2	Lejehus	st.g. C-21911 23.5
Stk	Genstand	Nr. Tegn. Nr. Matr. Mod. Nr. kg
A	Model nr. sendr. hrave frem.	
B	Stopbøjle flyttet ned	C-25202
Scandia-Randers		Maal 1:1
Lejehus-højre		Tegn. 1/2-1/6 Q.B
Løbeaksel Skinnebus		Kont. - 1/8
		A
		C-22383

Snit: C-D-E

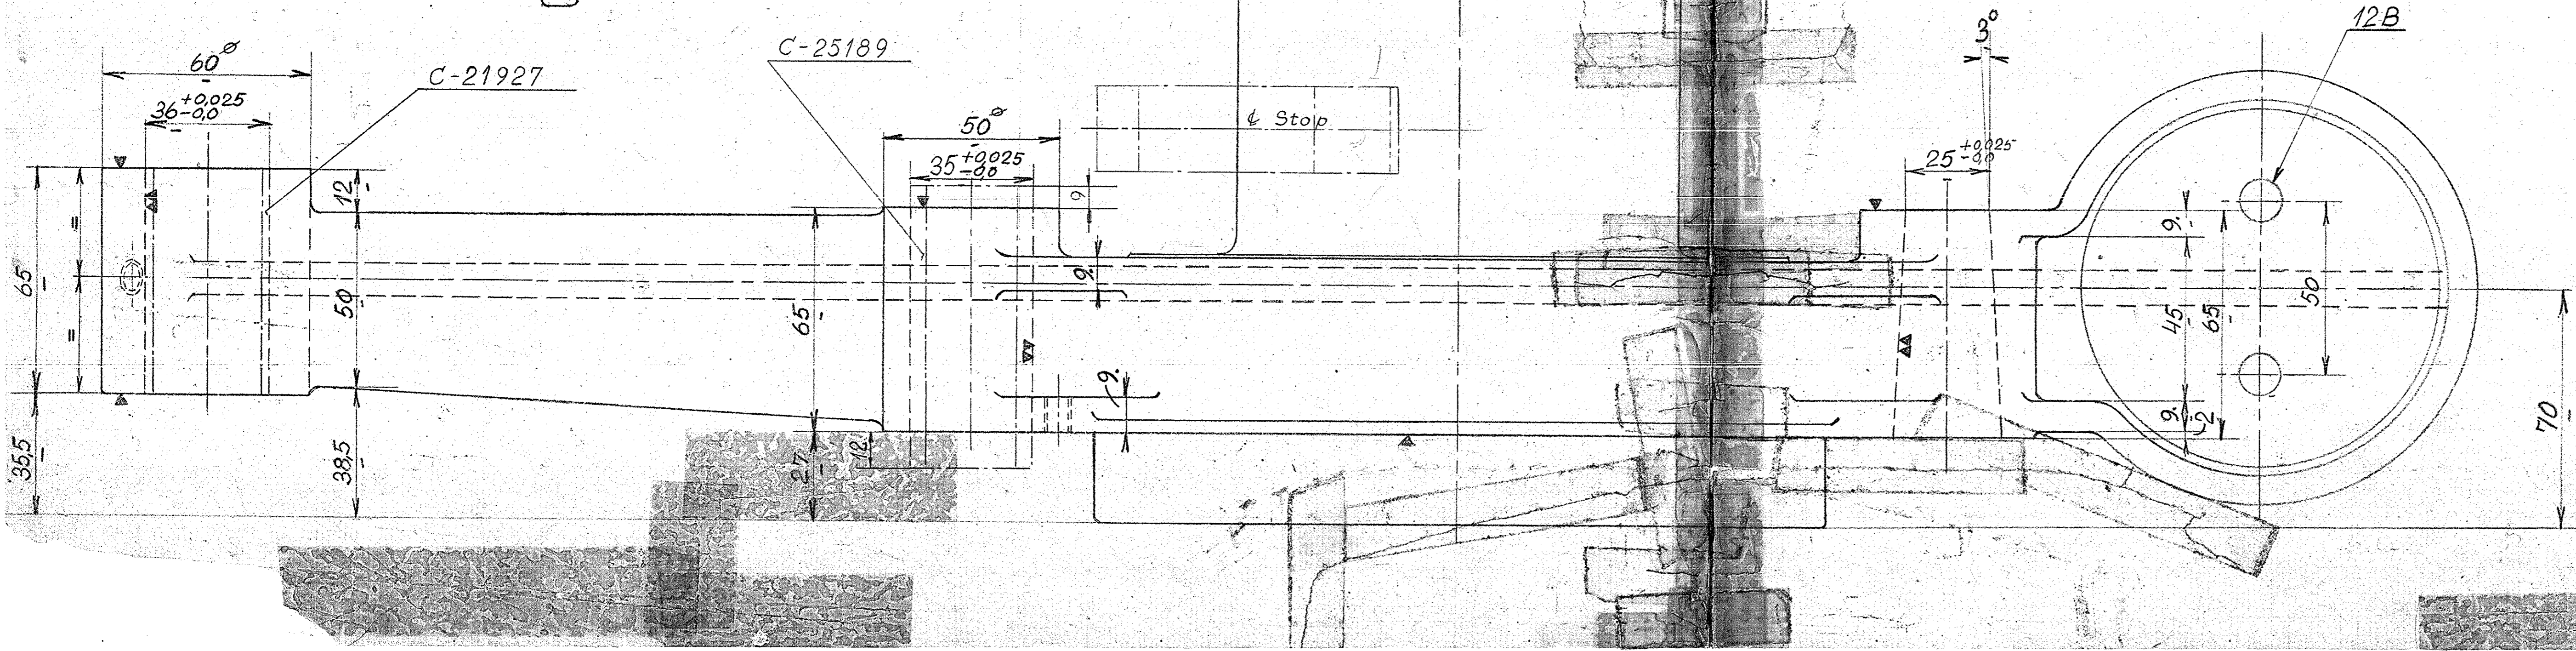
Graterne fjernes saaledes at Hullet er godt aaben til det fri Bores med samme Bor som Gex-Hullerne. Iøvrigt paa- ses at Hullet passer nøje sam- men med tilsvarende Hul i Dækslet.
